Nettilknytning av Harbaksfjellet og Kvenndalsfjellet vindkraftverk

Endringssøknad

Mai 2017

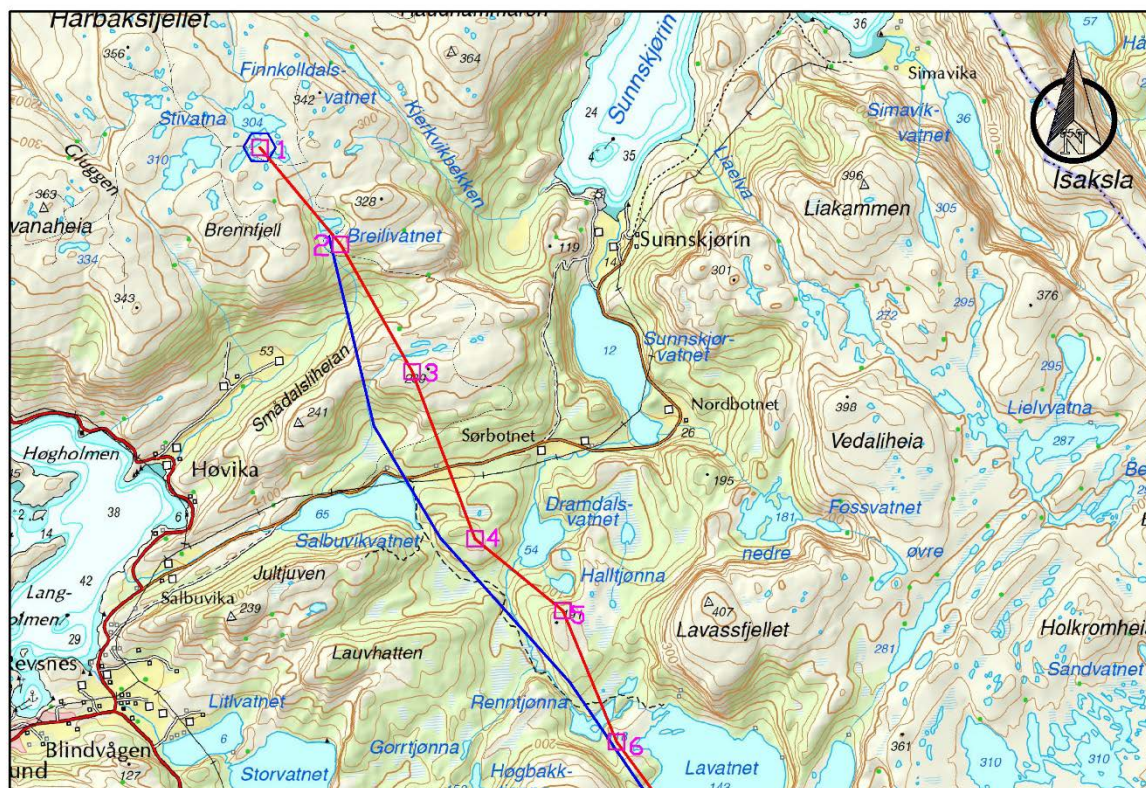
Gjennom detaljprosjektering av vindkraftverket er plasseringen av den konsesjonsgitte transformatorstasjonen internt i vindkraftverket endret. Transformatorstasjonen er i opprinnelig anleggskonsesjon plassert ved Breilivatnet, helt sør i konsesjonsområdet. Transformatorstasjonen planlegges nå plassert ca. 100 meter sør for vatn 304 Stivatna, mer sentralt i konsesjonsområdet. Videre har det i arbeidet med detaljprosjektering av nettilknytningen kommet frem mer optimale teknisk-økonomiske løsninger som avviker fra konsesjonsgitt trasé. Kostandene ved ny løsning endrer seg ikke vesentlig fra opprinnelig konsesjonsgitt løsning. Man får en noe lenger luftlinje fra trafostasjon i Harbaksfjellet vindkraftverk, men dette oppveies av kortere jordkabler samt redusert elektrisk tap i vindparken. Også innspill fra grunneiere i området er forsøkt ivarettatt, ved å legge traseen bort fra sti/sledevei mellom Salbuvikvatnet og Lavatnet, som er å betrakte som et nyere tids kulturminne. Omsøkte endringer i kraftledningstraseen går frem av kart under, samt vedlegg 1 og vedlegg 2.

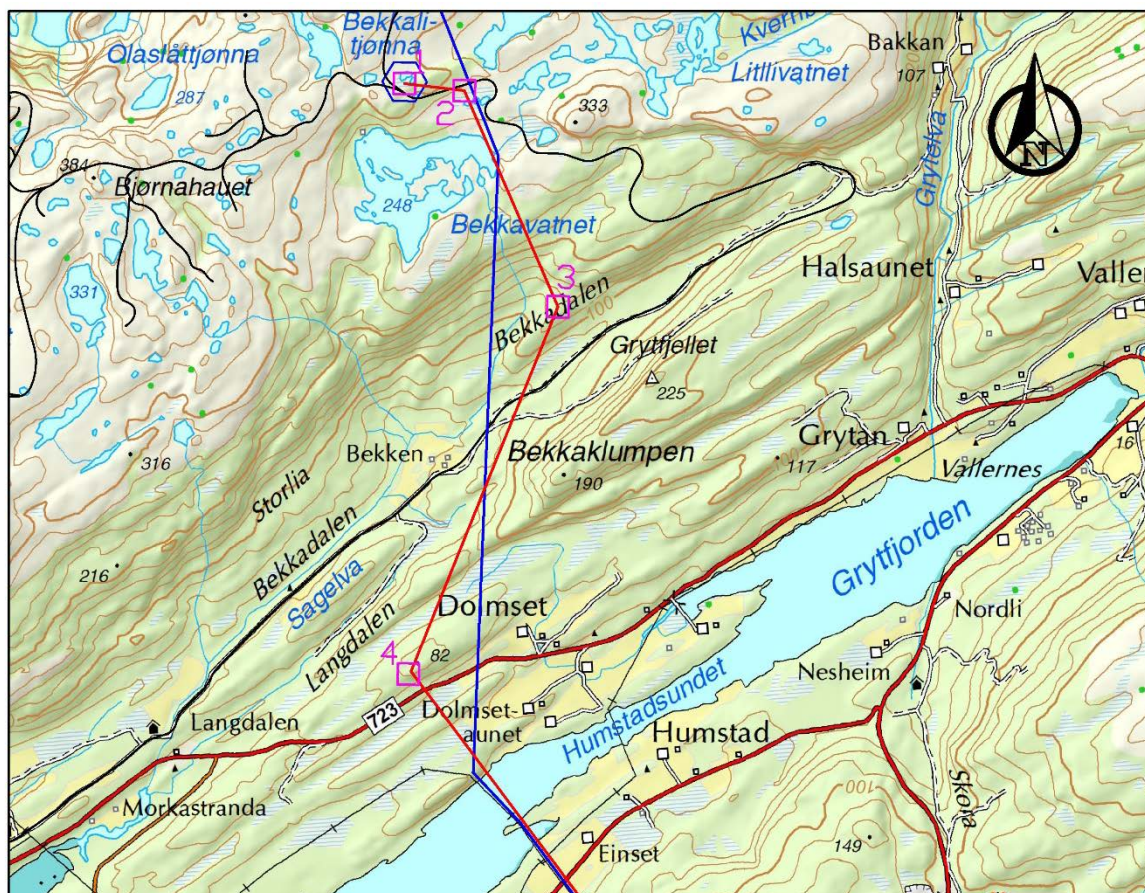
Gjennom detaljprosjektering av vindkraftverket er plasseringen av den konsesjonsgitte transformatorstasjonen internt i vindkraftverket endret. I gjeldende anleggskonsesjon er transformatorstasjonen plassert 3-400 meter øst for Bjørnahauet, ca. 1,4 km fra konsesjonsgitt nettilknytning fra Harbaksfjellet vindkraftverk til Hubakken transformatorstasjon. Transformatorstasjonen planlegges nå ca. 1,2 km mot øst/nordøst, midt mellom Bekkavatnet, Bekkalitjønna og Bjørnabakkvatnet.

Nettilknytningen mellom Harbaksfjellet og Hubakken transformatorstasjon planlegges lagt innom den nye plasseringen for transformatorstasjon i Kvenndalsfjellet, i stedet for en avgreining som tidligere. Det er også gjort andre justeringer av linjetraseen, blant annet ved Dolmset, for å ivareta innspill fra grunneiere som ønsket lenger avstand mellom kraftledning og bebyggelse. Se kart under, samt vedlegg 1 og vedlegg 3.

Den økte kostnaden av den nye tekniske løsningen i Kvenndalsfjellet transformatorstasjon oppveies av at konsesjonsgitt 132 kV jordkabel ikke lenger bygges. Kostnadene ved ny løsning avviker derfor ikke vesentlig fra opprinnelig konsesjonsgitt løsning.

Vedlegg 2: 132 kV kraftledningstrasé Harbaksfjellet-Kvenndalsfjellet

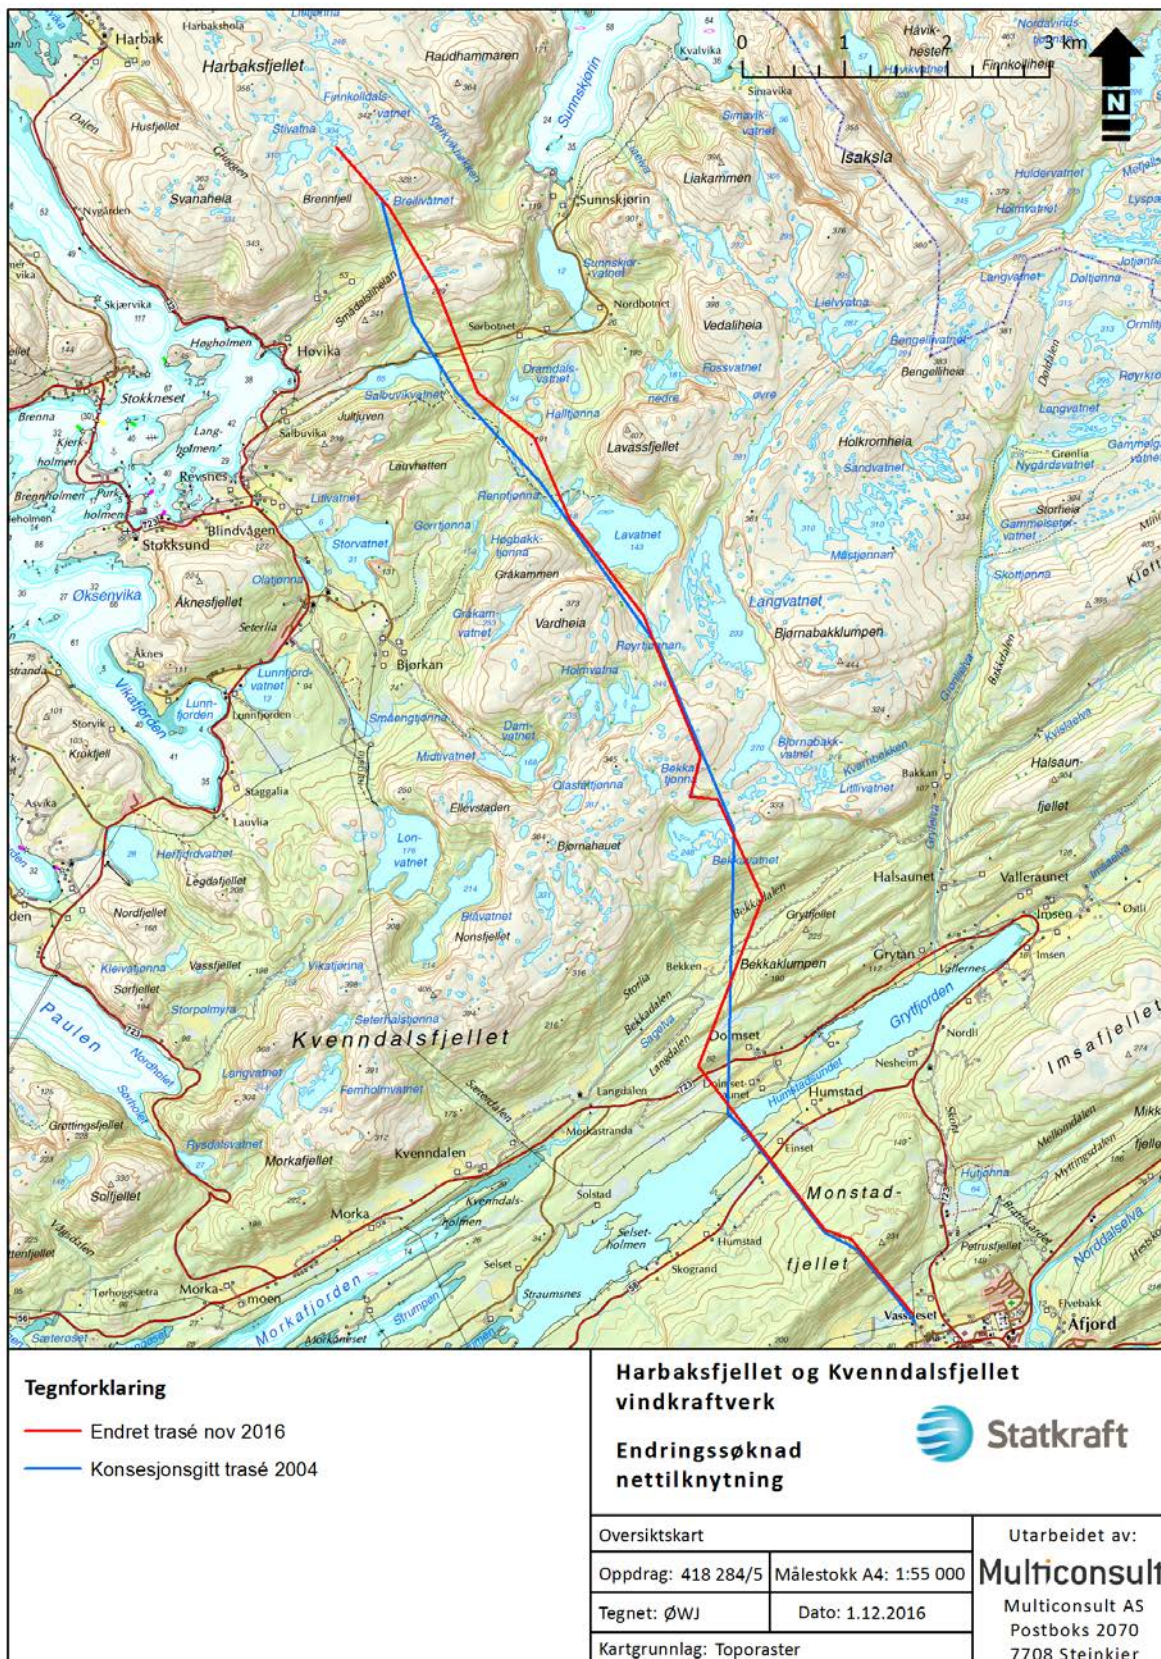
Gjeldende anleggskonsesjon	Omsøkt endring
Spennning 132 kV	Ingen endring
Transformatorstasjon ved Breilivatnet	Ny plassering av transformatorstasjon ved Stivatna, se kart vedlegg 2
12,5 km lang 132 kV kraftledning fra transformatorstasjon ved Breilivatnet til Hubakken transformatorstasjon	13,5 km lang 132 kV kraftledning. Justering av linjetrasé sammenlignet med konsesjonsgitt løsning, se kart vedlegg 1-3.

Vedlegg 3: 132 kV kraftledningstrasé Kvenndalsfjellet-Hubakken

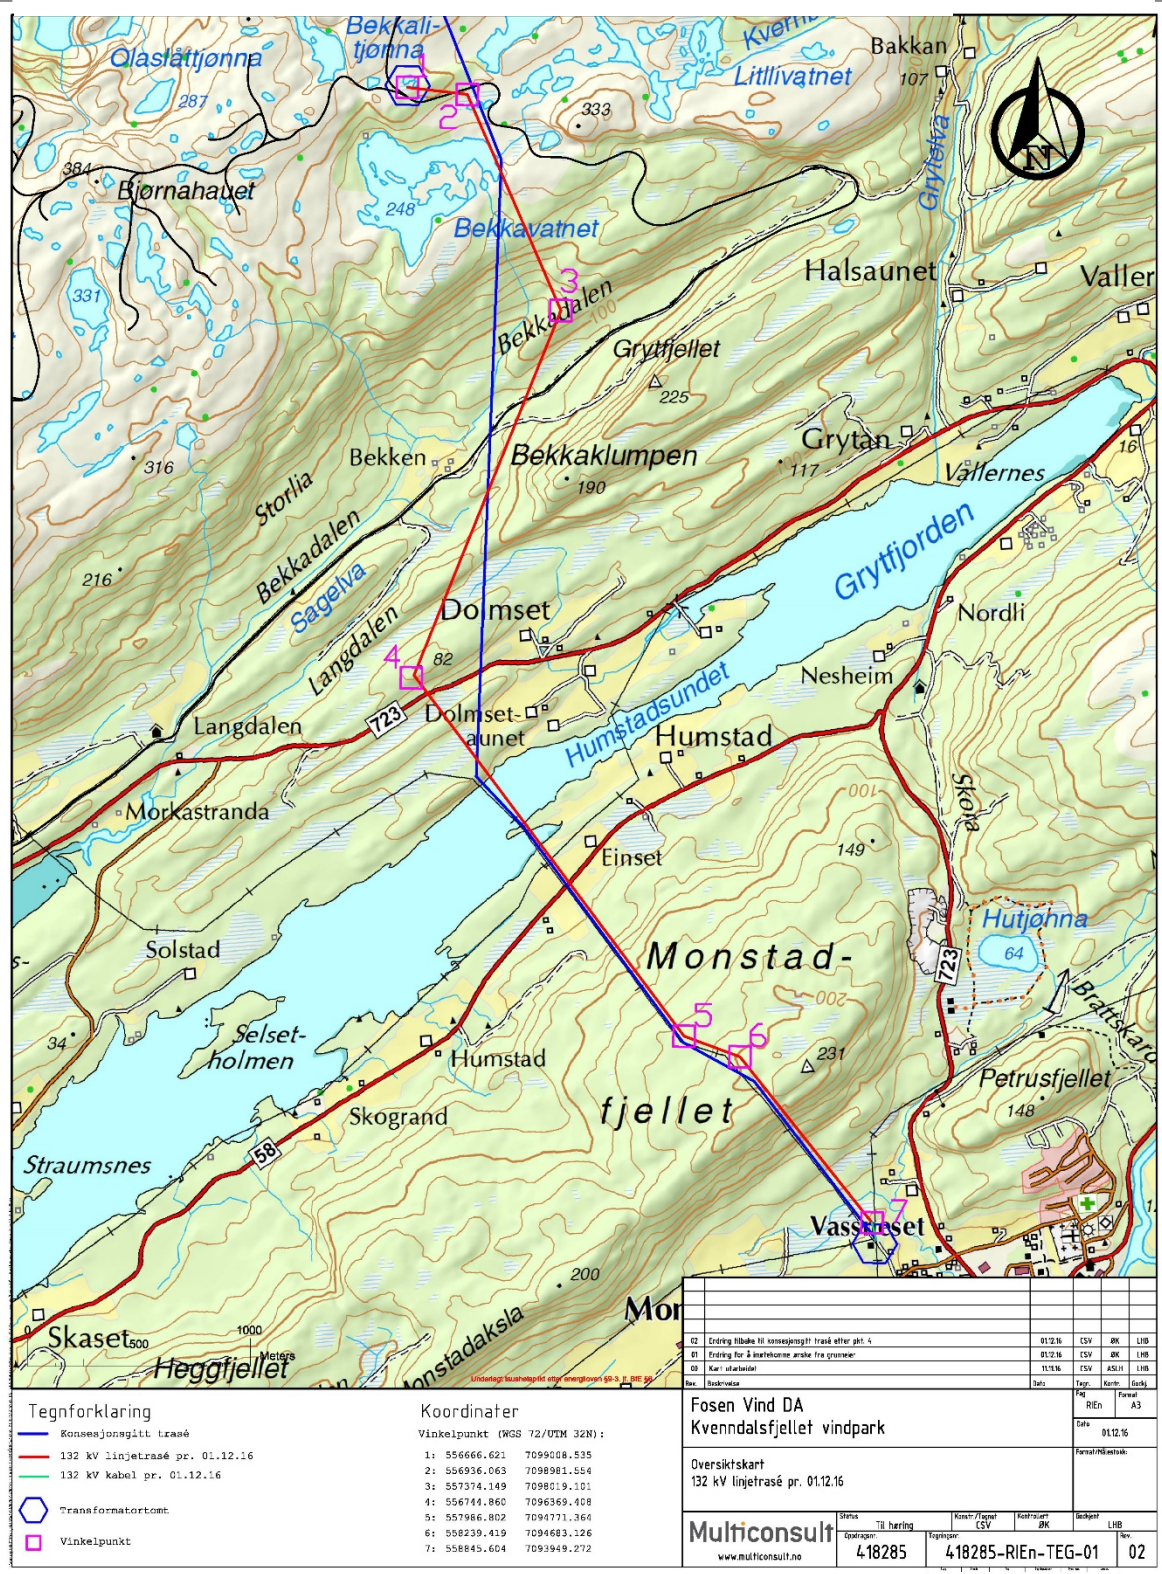
Gjeldende anleggskonsesjon	Omsøkt endring
Spennning 132 kV	Ingen endring
Transformatorstasjon ved Bjørnahauet	Ny plassering av transformatorstasjon nord for Bekkavatnet, se kart vedlegg 3
Ca. 1,6 km lang jordkabel fra transformatorstasjon ved Bjørnahauet	Bortfall av 1,6 km lang jordkabel som følge av endret plassering av transformatorstasjon. Se kart vedlegg 3.

Vedlegg 4: Miljøverdier langs linjetraseene

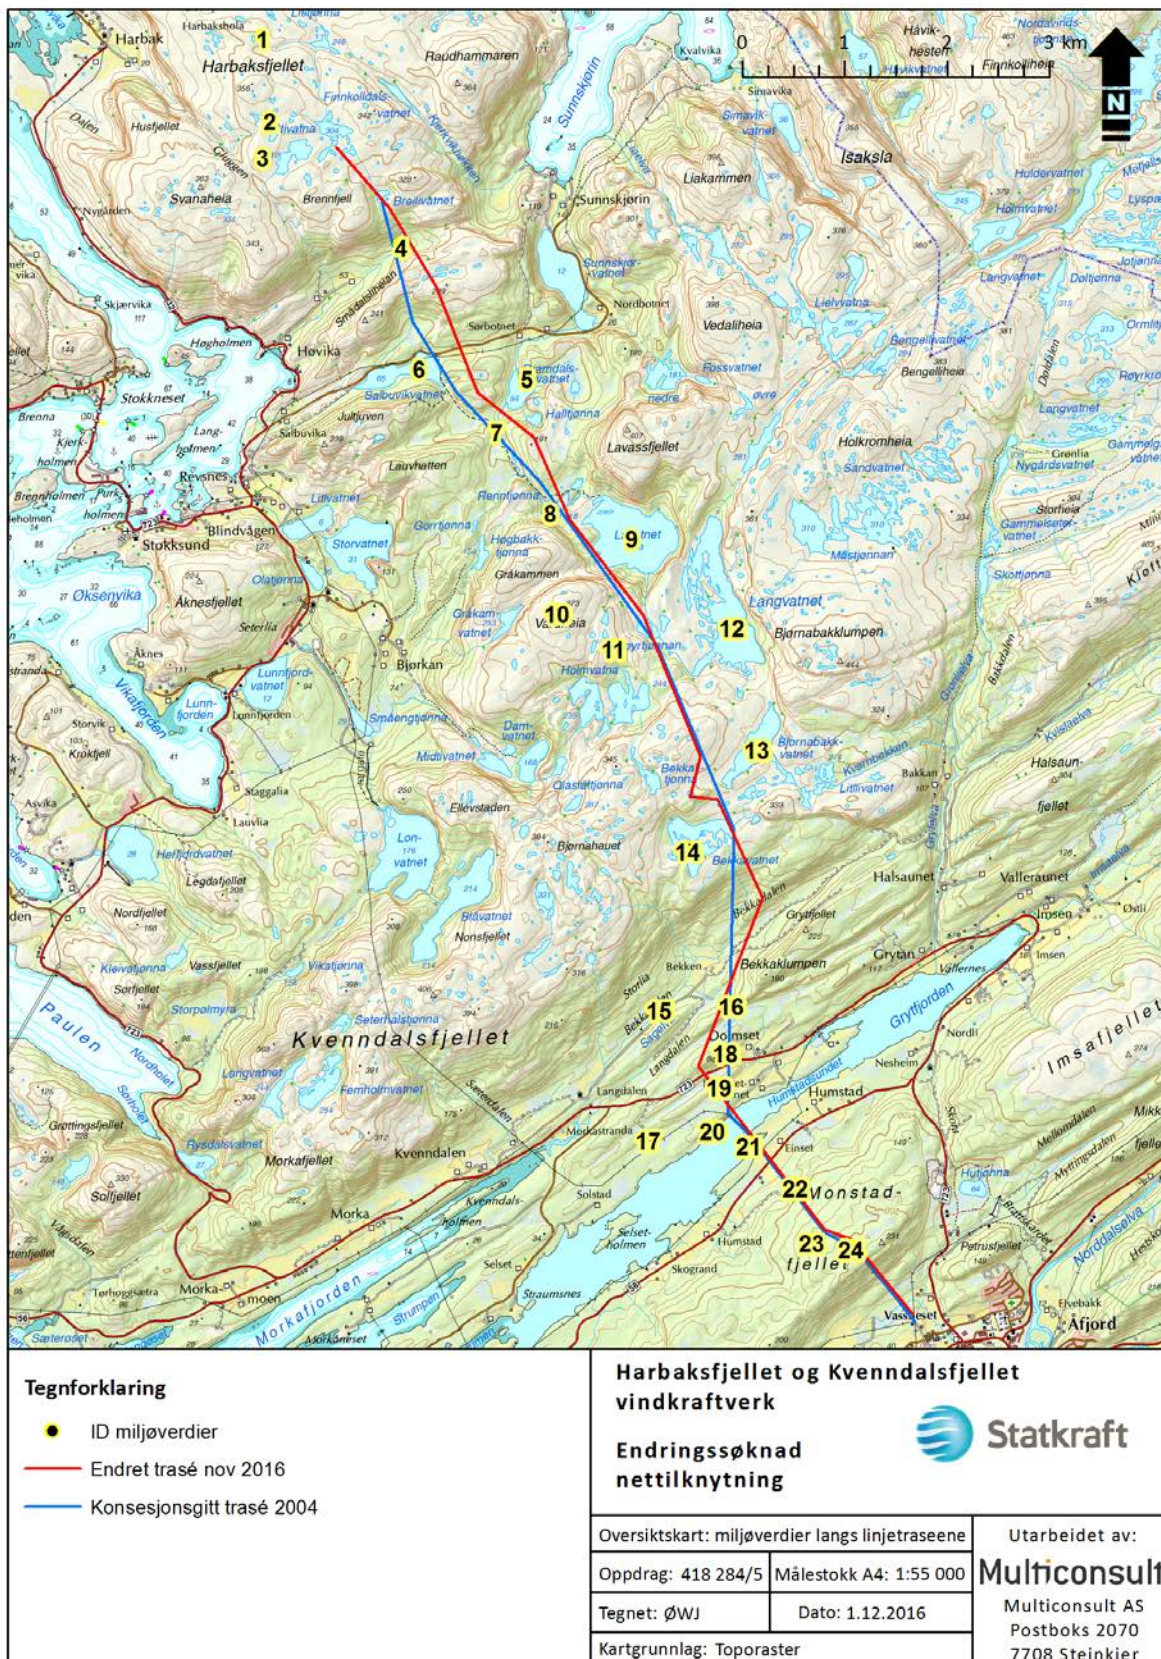
Nye plasseringer av de to transformatorstasjonene kommer nærmere registrerte hekkelokaliteter for sårbare fuglearter. Reell negativ effekt av endringen vurderes som liten når man ser hen til gjenværende avstand (forstyrrelsesavstand for de aktuelle artene er 500-750 m, jf. NINA rapport 623) og at områdene uansett skal bygges ut med turbiner og internveinett.

Konsesjonsgitt og endret trasé for kraftledningen er grovt sett nokså sammenfallende, og berører med noen unntak de samme miljøverdiene som tidligere. Små positive og negative forskjeller nuller hverandre i stor grad ut. Med utgangspunkt i rødlistestatus/arter av nasjonal forvaltningsinteresse er det nærliggende forekomster av alm og gullprikkklav (begge VU, begge utsatte ved hogst) som har størst verdi. Her er forskjellen mellom konsesjonsgitt og endret trasé hhv. liten/ingen for alm og ingen forskjell for gullprikkklav. Funn/lokaliteter innlagt i Artskart for de to artene blir ikke direkte berørt, men avstandene er ikke større enn 45-50 meter fra ryddebeltekanter.

Endret trasé er trukket lengre unna stien mellom Salbuvikvatnet og Lavatnet etter lokale ønsker. Denne ruten er å betrakte som et nyere tids kulturminne, og er i dag en av de mest brukte turveiene i Stokksundområdet. Endret trasé har derfor en positiv virkning for friluftslivet i området.
